第7.4.4.177図 (1) D-1 破碎帯 ボーリング調査結果 (2号炉原子炉建屋とD-1 トレンチの間) コア柱状図 (H24-B14-2孔)

第7.4.4.177図(2) D-1 破碎帯 ボーリング調査結果(2号炉原子炉建屋とD-1 トレンチの間) コア柱状図(H24-B14-2孔)

第7.4.4.182図 (2) D-6 破砕帯及びD-5 破砕帯 ボーリング調査結果 (1号炉原子炉建屋付近) コア柱状図 (H19-No. 12)

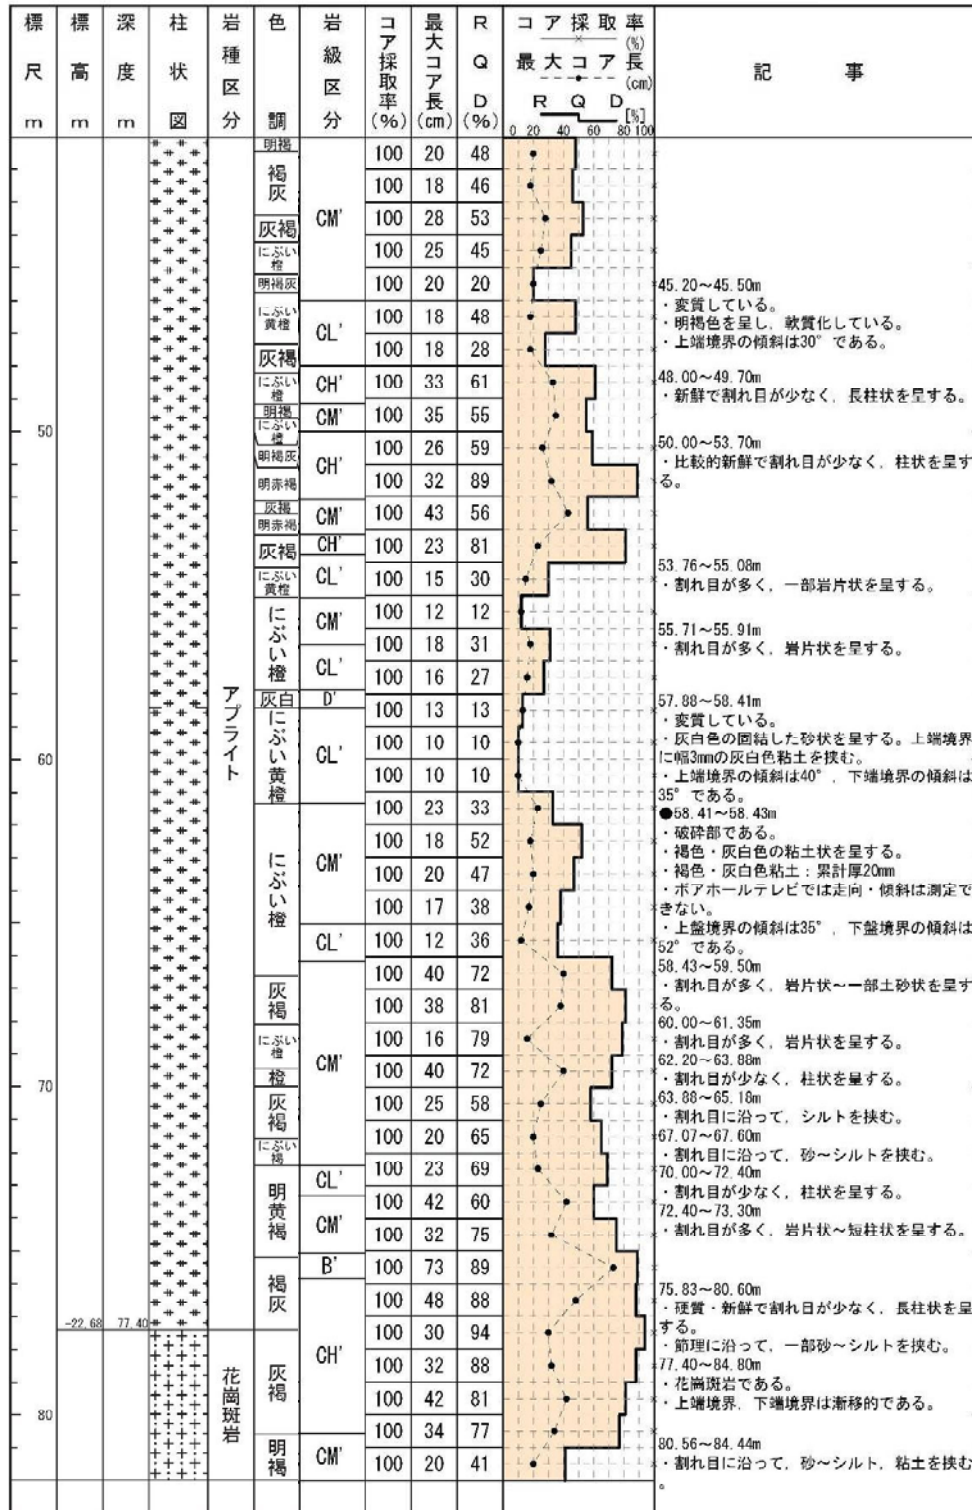
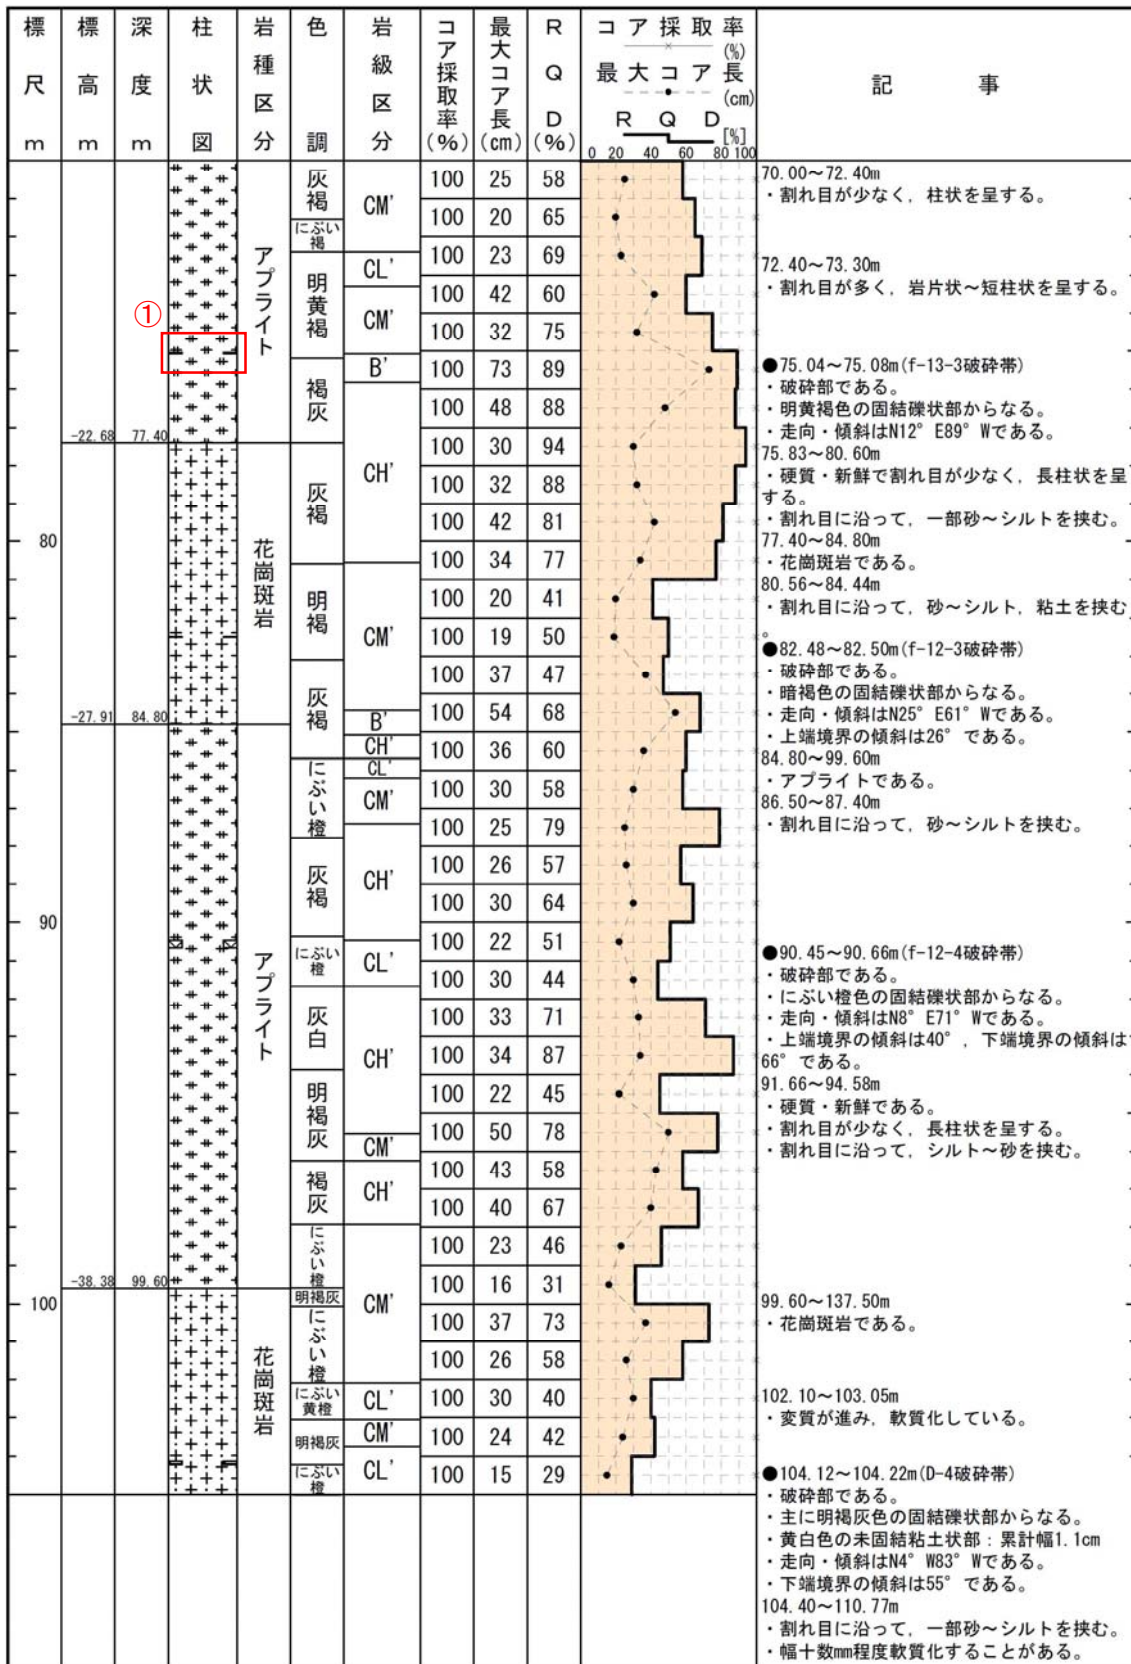
3-106(分類d)①
記事欄の記載変更に伴う変更。(破碎部模様の変更)

第7.4.4.182図 (3) D-6 破碎帯及びD-5 破碎帯 ボーリング調査結果 (1号炉原子炉建屋付近) コア柱状図 (H19-No. 12)

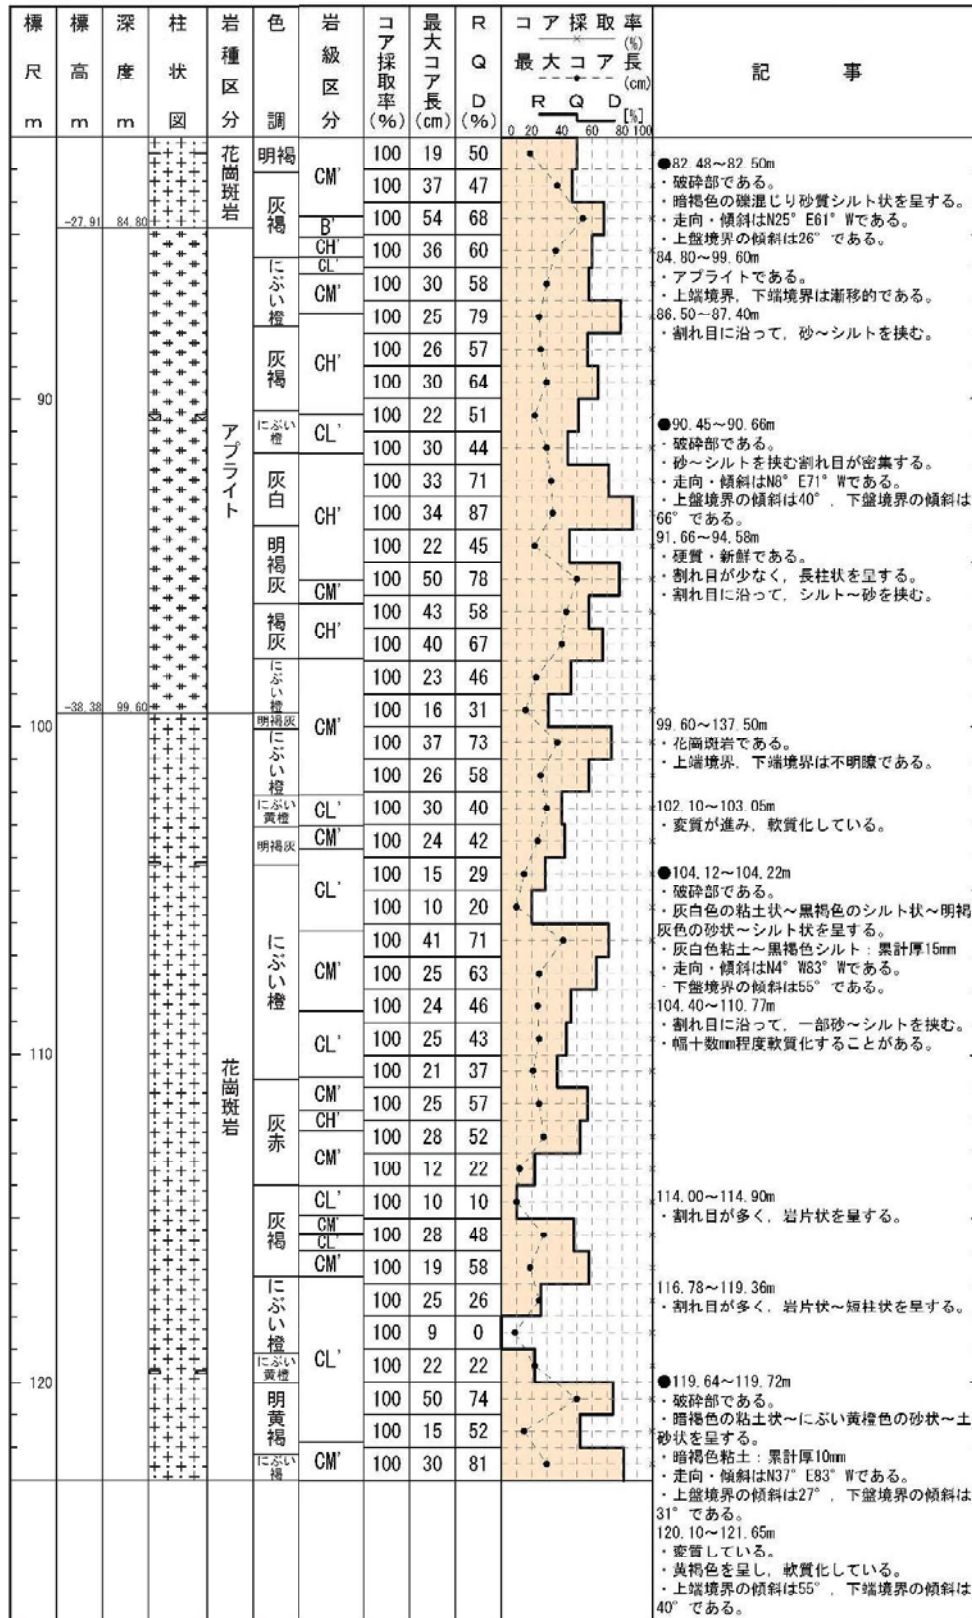
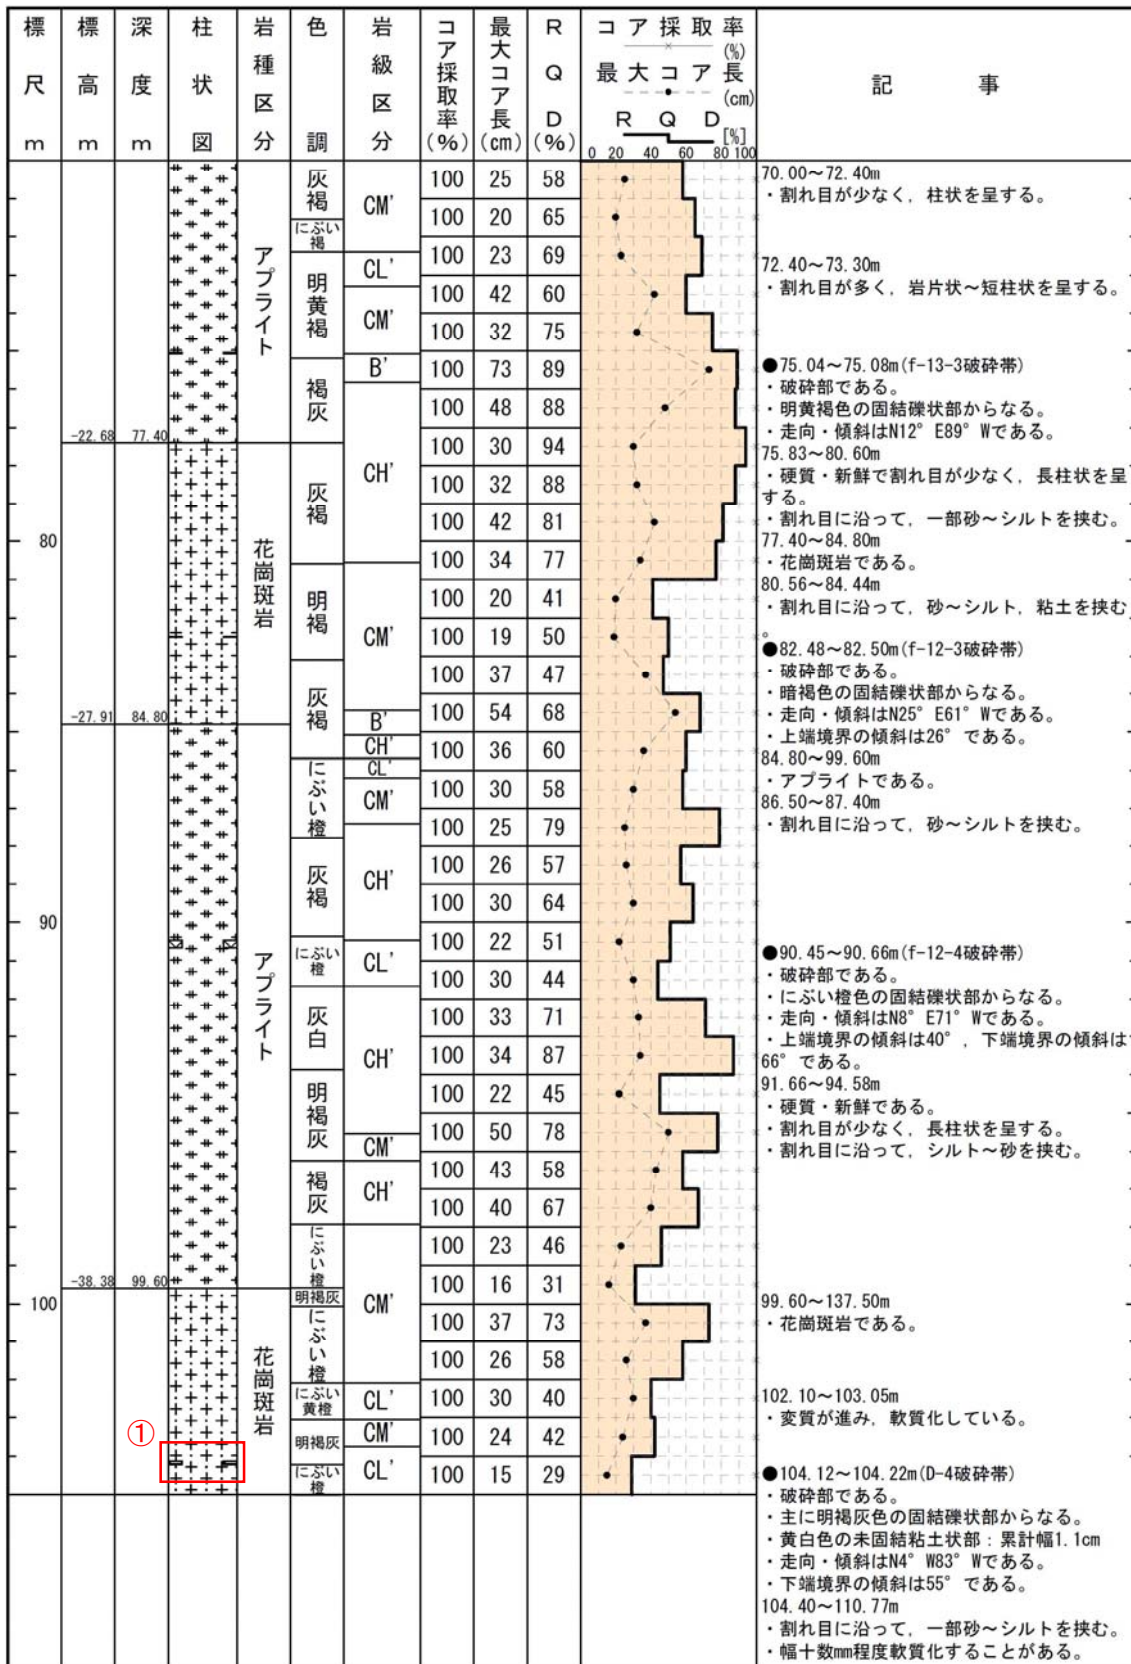
3-107(分類d)①
記事欄の記載変更に伴う変更。(破碎部模様の変更)

第7.4.4.182図 (5) D-6 破砕帯及びD-5 破砕帯 ボーリング調査結果 (1号炉原子炉建屋付近) コア柱状図 (H19-No. 12)

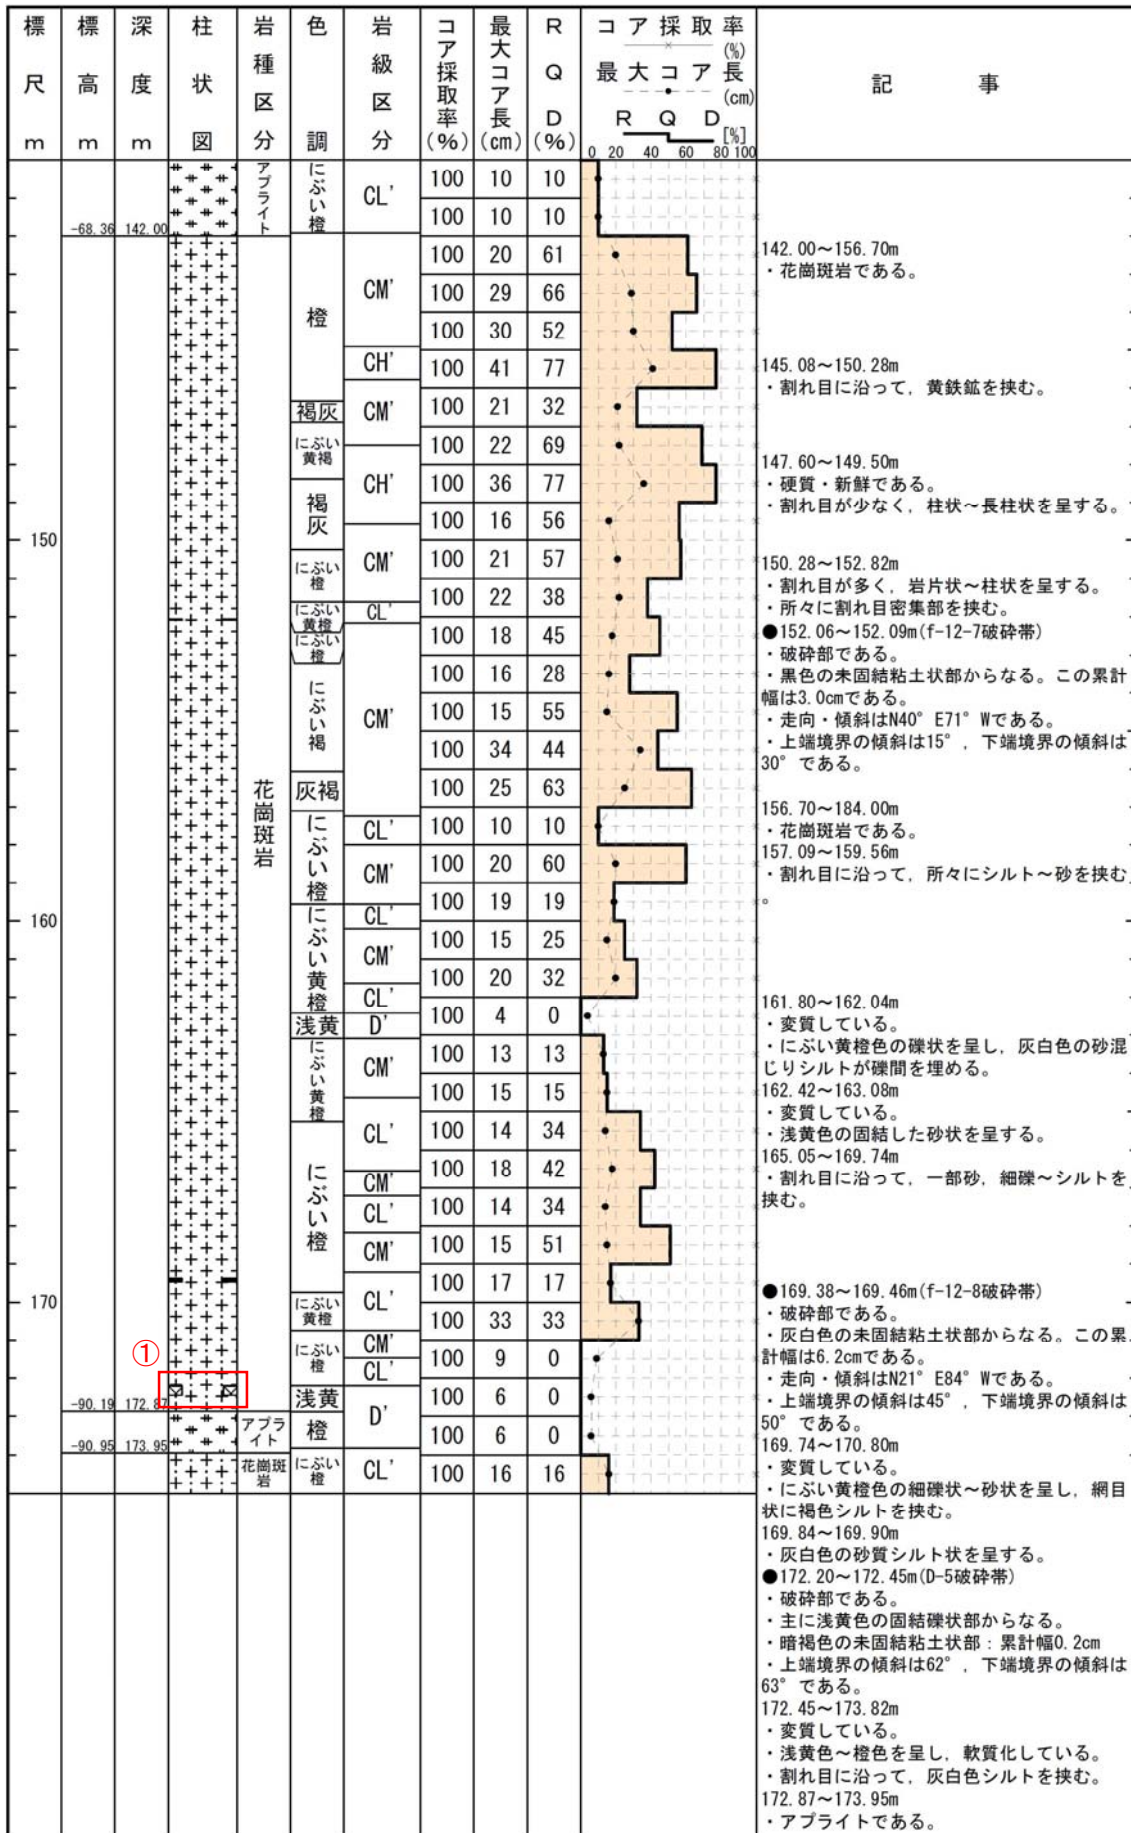
3-108(分類d)①
記事欄の記載変更に伴う変更。(破碎部模様の変更)

第7.4.4.183図 (1) D-6 破碎帯 ボーリング調査結果 (1号炉原子炉建屋北方) コア柱状図 (H24-No. B11-2)

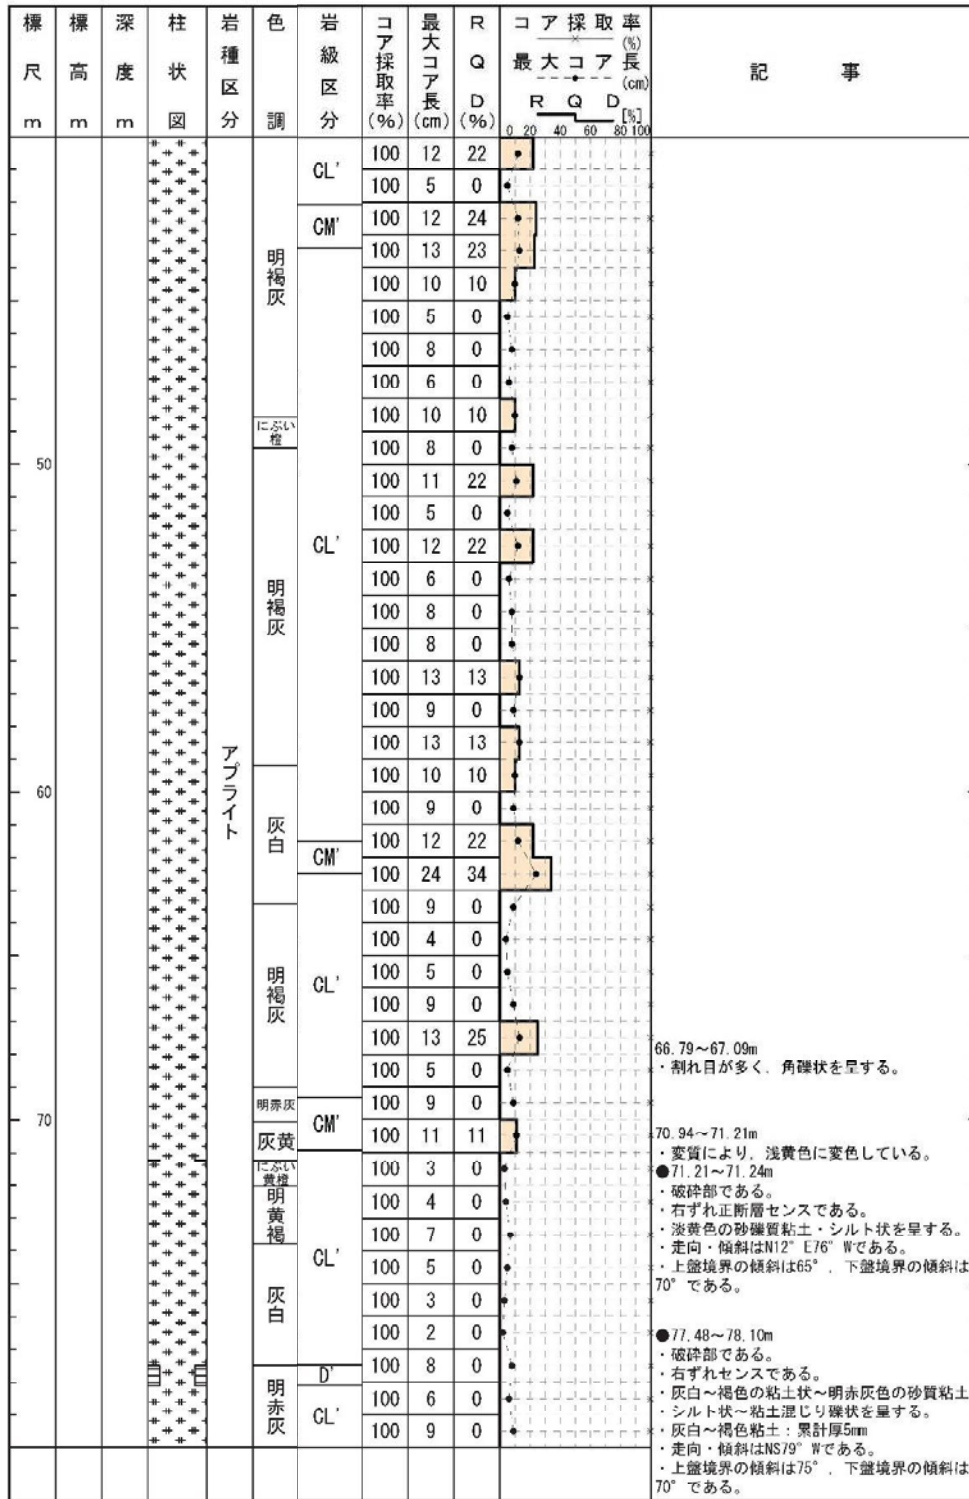
3-112~3-117(分類c)①
表現を統一したため。
